Clarificari
Catre potentialii ofertanti

Raspunsuri la solicitarile de clarificari venite din partea potentialilor ofertanti

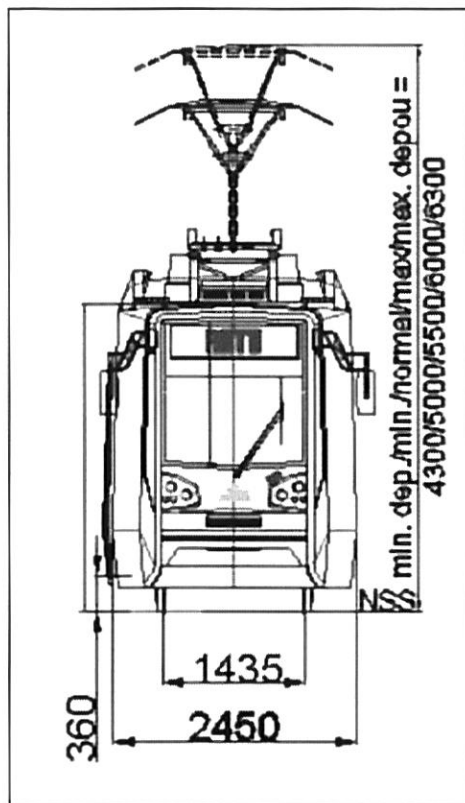
Solicitare2. La capitolul **3.4.1.2.6.12.1 INDICATOR FRONTAL si LATERAL**, cu privire la cerintele dimensiunilor minime ale matricii cu led-uri pentru afisajul frontal: "192x19 puncte, 1958x253 mm", constatam ca aceste dimensiuni sunt caracteristice autobuzelor si troleibuzelor, dar nu si tramvaielor, la care, prin cerintele de gabarit la capete, dimensiunile carcasei (cu atat mai putin ale matricii cu leduri!) sunt in general sub 1400 mm. De cele mai multe ori indicatoarele frontale sunt la aceleasi dimensiuni sau apropiate cu cele laterale;

Astfel, daca se studiaza documentul privind principalele caracteristici tehnice si performante ale tramvaiului BUCUR LF-CA (http://stbsa.ro/docpdf/Bucur_LF1.pdf), se poate observa ca dimensiunea cea mai apropiata pentru a avea o referinta legata de dimensiunea afisajului frontal este de **1435 mm**, care, desigur, inseamna un spatiu si mai redus pentru montarea unui indicator led frontal (plus distantele tehnologice pentru fixarea de caroserie) si, cu atat mai redus, privind dimensiunile matricii cu leduri (fata de "minim 1958 mm").

In conditia cerintei corelarii dimensiunii minime a matricii cu LED-uri cu locul de amplasare situat in zona frontala, cat si in conditia necesitatii unei dimensiuni mai reduse a matricii, mai mici decat 1958 mm, nici rezolutia minima 192 x 19, cu referire la numarul minim de coloane – 192 – nu se mai poate mentine, fiind necesara corelarea cu dimensiunile disponibile la locul de amplasare.

Chiar si in situatia reconfigurarii mastii frontale, este posibil ca restrictiile care se vor impune pentru geometriei carcasei in scopul incadrarii in curba pe traseele STB, sa faca imposibila montarea unui indicator frontal cu lungime de 1958 mm.

Astfel, va rugam sa acceptati si alternativa ca indicatorul frontal sa fie **ori identic cu cel lateral**, sa aiba o rezolutie minima de 128 x 17 puncte si dimensiunea minima a matricei de 1300 x 225 mm, cu o dimensiune a carcasei de maxim 1350 mm, ori o matrice de minim 128x19 puncte, cu dimensiunea minima de 1300 x 200 mm. Ambele versiuni asigura insertia carcasei indicatorului frontal in spatiul specific, precum si vizibilitatea si claritatea pana la o distanta de cel putin 70 m.

Raspuns solicitare 2. Suntem de acord cu solicitarea ca indicatorul frontal sa fie ori identic cu cel lateral, sa aiba o rezolutie minima de 128 x 17 puncte si dimensiunea minima a matricei de 1300 x 225 mm, cu o dimensiune a carcasei de maxim 1350 mm, ori o matrice de minim 128x19 puncte, cu dimensiunea minima de 1300 x 200 mm.
